説明図の訂正について

図「地点④・⑤からの高さイメージ」（以下、「説明図」と呼称します。）における現国立競技場のスタンドフェンス頂部までの高さについてお問い合わせがあったことから、説明図の内容を確認するとともに、照明塔高さを含め、有資格者による測量を実施し、その結果を基に説明図を次頁のとおり訂正いたします。

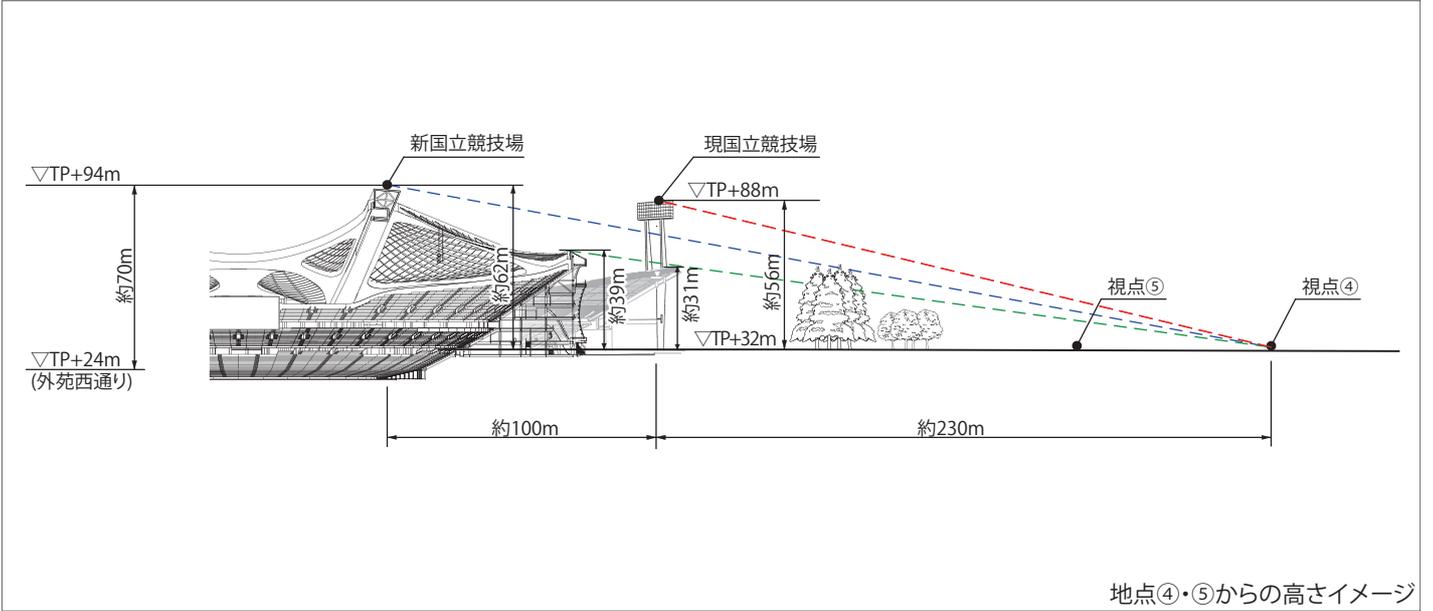
次頁の訂正前の説明図の現国立競技場の高さは、現況復元 CAD の立面図（平成23年作成）に基づいて作成しておりました。高さが赤字部分の通り訂正となった原因は、昭和39年の東京オリンピック開催に向けて作成された「国立競技場増築その他第1回建築工事」設計図面（手書き）の縮小版の縮尺を事実と異なって読み取り、現況復元 CAD の立面図（平成23年作成）が作成されたためです。

説明図の現国立競技場のスタンドの高さは、バックスタンドの最上段のフェンス頂部の高さを示しています。測量の結果、フェンス頂部の高さは TP+59.76m*でした。説明図では、TP+32m からの高さを示しておりますので、「約 31m」と記載していた現国立競技場のスタンドの高さは、正しくは「27.76m (=TP+59.76m - TP+32m)」となります。

説明図の現国立競技場の照明塔の高さは、バックスタンド側にある4つの照明塔のうち、北側から2つ目の照明塔の高さを示しています。測量の結果、照明塔の高さは TP+84.32m でした。そのため、説明図に示す TP+32m からの高さを「約 56m」と記載しておりましたが、正しくは「52.32m (=TP+84.32m - TP+32m)」となります。また、説明図の照明器具の大きさも、実際の大きさとは異なっていたため、併せて訂正いたします。
